无锡地铁集团有限公司

锡地铁函〔2021〕217号

关于立德道与金融七街交叉口东南侧地块 出让地铁保护意见的函

立德道与金融七街交叉口东南侧地块与轨道交通关系图

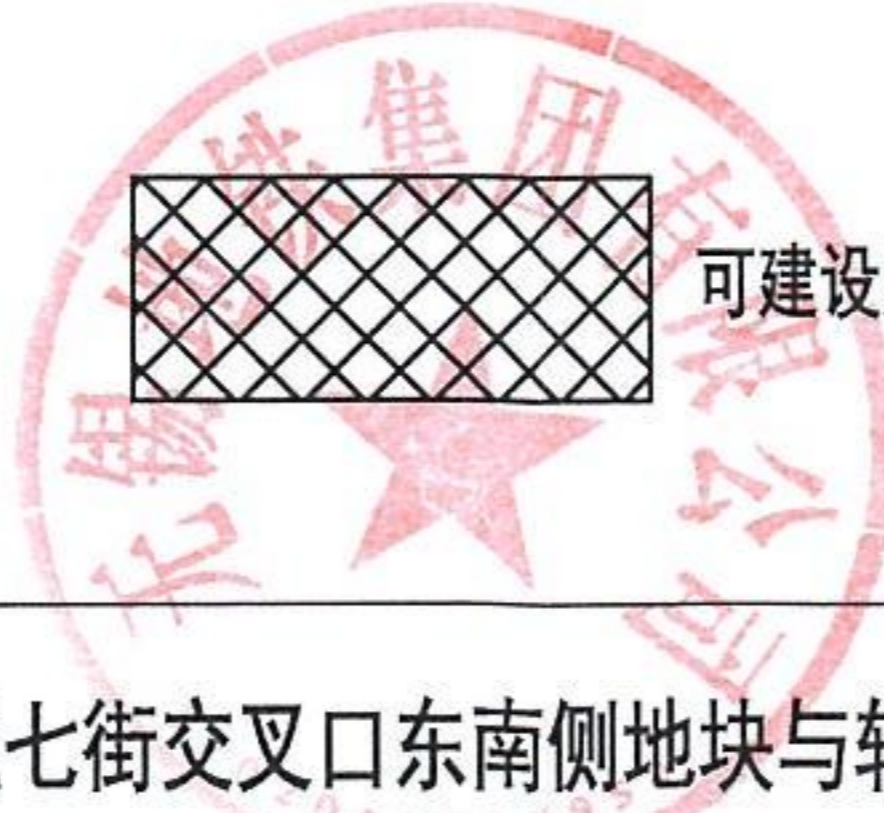
立德道与金融七街交叉口东南侧地块（以下简称“该地块”）位于地铁4号线的安全保护区及特别保护区内。该地块可建设用地范围线内涉及地铁特别保护区的，我公司已在附图中采用网格进行标识。

根据《无锡市轨道交通条例》关于安全保护区的管理规定，地块开发建设单位应当事先书面征求地铁集团的意见；地块内实施方案（包括围墙、出入口、管线等附属设施）与地铁设施之间应满足结构安全退距、消防、环评等技术要求；在特别保护区内除《无锡市轨道交通条例》第二十六条规定允许的建设活动

外，不得进行其他建设活动；地块开发建设单位应当分析、论证施工活动对轨道交通设施的影响，制定轨道交通设施安全保护区方案，并经地铁集团同意后，按照方案进行施工。
